島根原子力発電所2号炉

津波による損傷の防止

指摘6 漂流物衝突荷重の設定方針

(コメント回答)

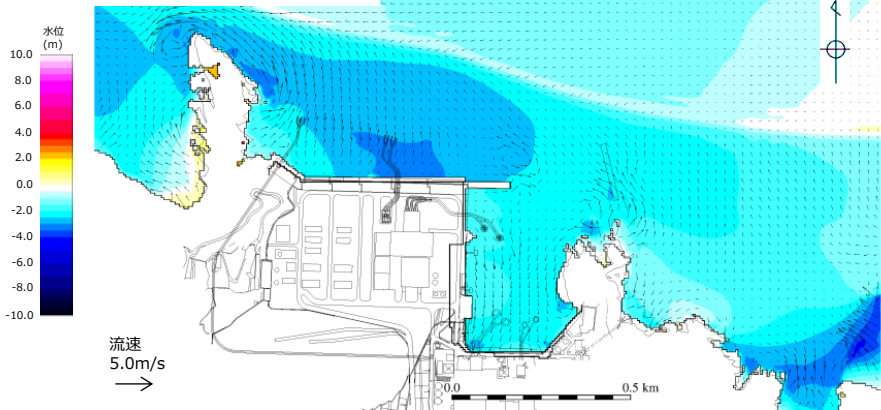
- 漂流物の衝突荷重算定式の選定方針については、津波特性(流向, 流速等), 漂流物の配置位置及び対象漂流物の種類等を踏まえて各算定式の適用性を評価し、その評価プロセスを含めて説明すること。

- 島根原子力発電所の津波防護施設に対して、各基準津波（1～6）における流況（流向・流速）を確認した。
- 施設護岸港湾内及び港湾外の防波壁前面、並びに1号放水連絡通路防波扉前面における、最大流速発生時の流況確認結果を以下に示す。

対象箇所※	基準津波※	流向※	最大流速※	発生時刻
施設護岸港湾外 防波壁前面	基準津波 1 (防波堤あり)	南	9.0m/s	181分27.10秒
施設護岸港湾内 防波壁前面	基準津波 1 (防波堤なし)	南東	9.0m/s	192分40.85秒
1号放水連絡通路 防波扉前面	基準津波 1 (防波堤なし)	南西	9.8m/s	192分55.35秒
